COMMUNE DE BASSE-HAM
ZAC DU KICKELSBERG

EXPERTISE GESTION INTÉGRÉE DES EAUX PLUVIALES
SUITE À SINISTRE DU 2 JANVIER 2024

NOTE DE SYNTHÈSE

12 février 2024

On voit ainsi sur cette photo le débouché de la canalisation dans le bassin équipé d'un clapet anti-retour.

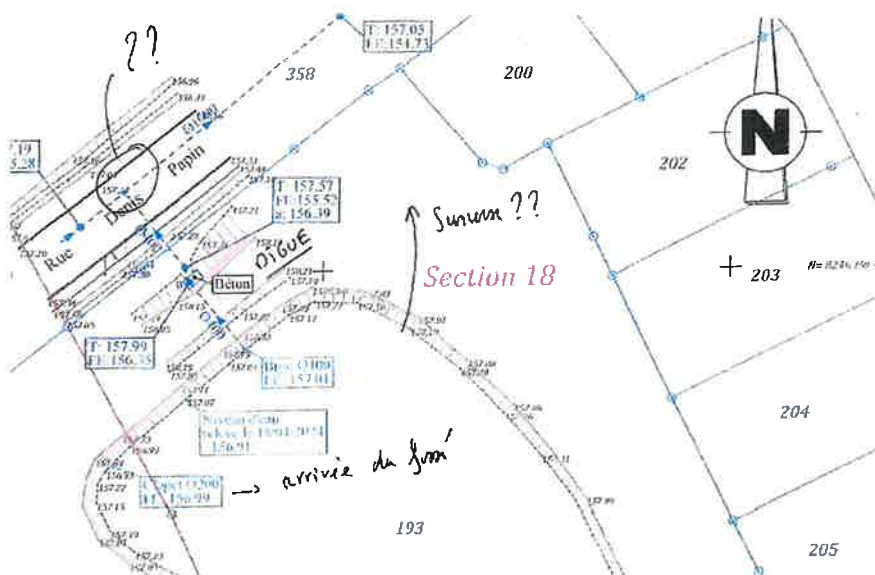
Techniquement, ce dispositif ne peut pas fonctionner car l'arrivée dans le bassin se fait au niveau des eaux permanentes c'est-à-dire au niveau haut de la réserve arrosage. Ainsi en cas d'orage, le niveau dans le bassin est susceptible de monter de 1 m, soit à la cote 158.

Or le fil d'eau du fossé est aux alentours de la cote 157,56 ce qui veut dire que le clapet est fermé et l'eau du fossé ne peut plus s'évacuer dans le bassin, donc déborde sur la route puisqu'en aval, à hauteur du bassin ce fossé est bien moins profond, ce qui explique probablement que quelqu'un ait installé un tuyau pour palier au problème de profilage des fossés. Il y a là une non-conformité importante.

► FLOREG

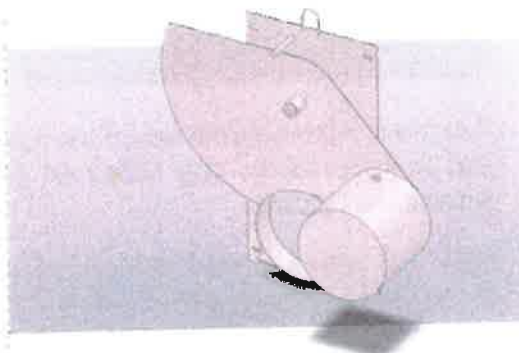
Ce qui m'interpelle c'est l'installation du limiteur de débit où le principe indiqué dans la notice est que le fonctionnement est caractérisé par :

Cette photo montre que par rapport à la notice ci-dessus, Il y a un décalage d'autant plus visible que le bassin était en mode vidange et le flotteur est très-très loin encore des niveaux de flottaison qui déclenchent la fermeture de l'appareil.

Nous l'avons donc fait fonctionner artificiellement et on voit bien qu'il est très peu probable d'atteindre un tel niveau d'eau dans le regard du fait que la canalisation entrante du bassin est égale à la canalisation sortante. Dit autrement, le limiteur est inopérant.

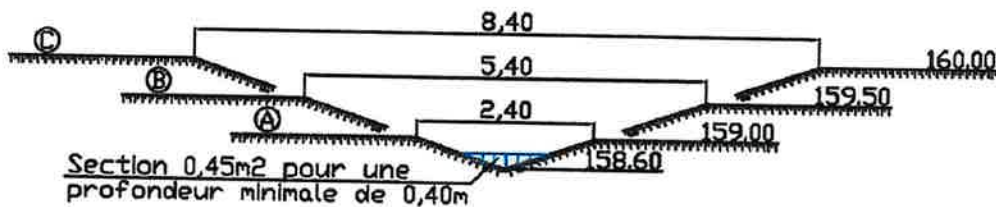
On constate en remontant la noue jusqu'à l'angle Sud-Ouest du lotissement c'est-à-dire la rue des Mésanges, que la noue est en charge.

Pourtant, les herbes couchées montrent qu'il y a quand même eu un écoulement mais insuffisant par rapport au débit d'entrée, d'où la mise en charge de la noue en amont et son débordement.

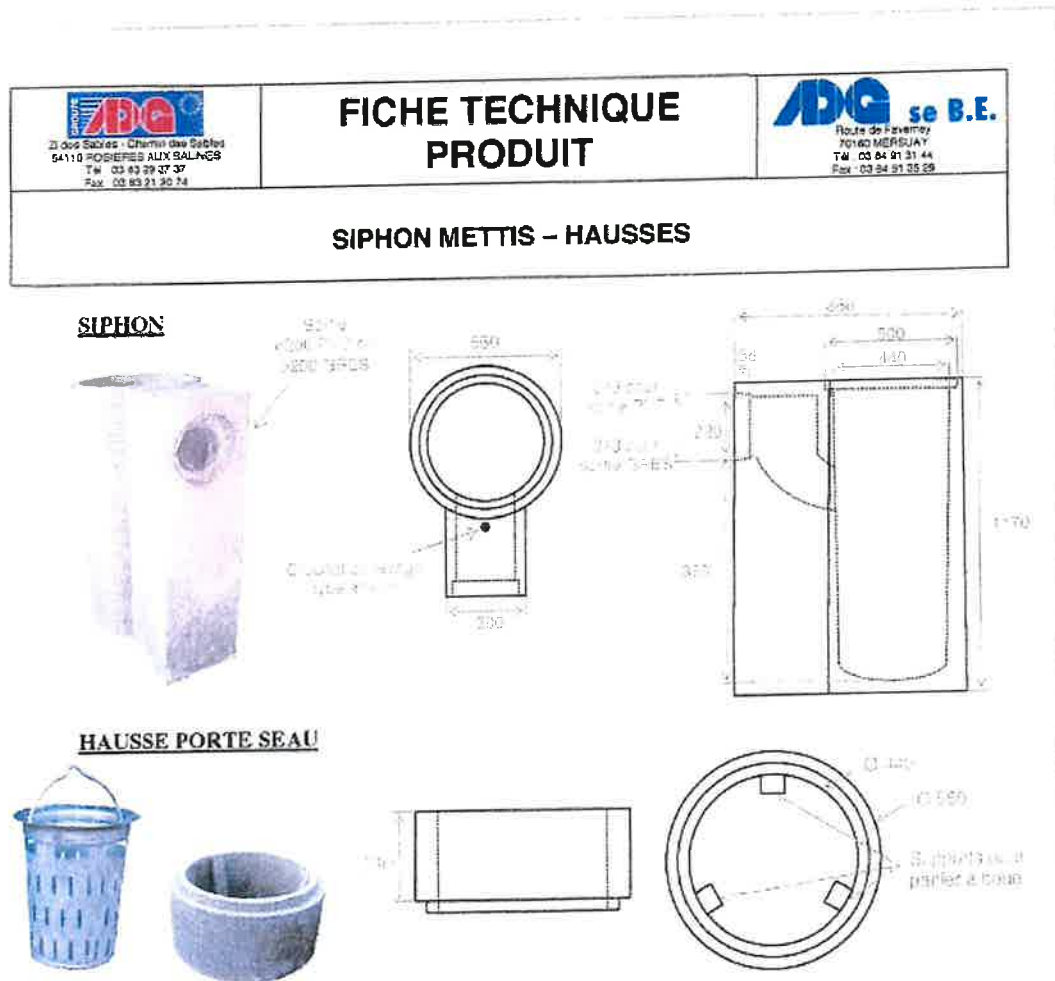
Lors de la visite sur le site, nous avons procédé à l'ouverture de certains regards rue des Rossignols pour visualiser les séparateurs Vortex hydrodynamiques en entrée des SAUL. En fait, nous avons plutôt trouvé des paniers en tôle perforée dans des regards ronds sous les grilles avaloirs. Certains de ces dispositifs notamment dans la rue des Pinsons étaient déjà bien embourbés parce qu'ils n'avaient pas été nettoyés car le sinistre était sur la rue des Rossignols.

Mais cela laisse à penser que lors de l'arrivée des eaux sur la rue des Rossignols, les paniers étaient dans le même état.

Quel est l'intérêt d'avoir mis des siphons sur un réseau pluvial ?

Par contre, ces regards ne sont pas conformes à la fiche technique jointe au Dossier Loi sur l'Eau correspondant à un matériel de chez HYDRO INTERNATIONAL First Defense.
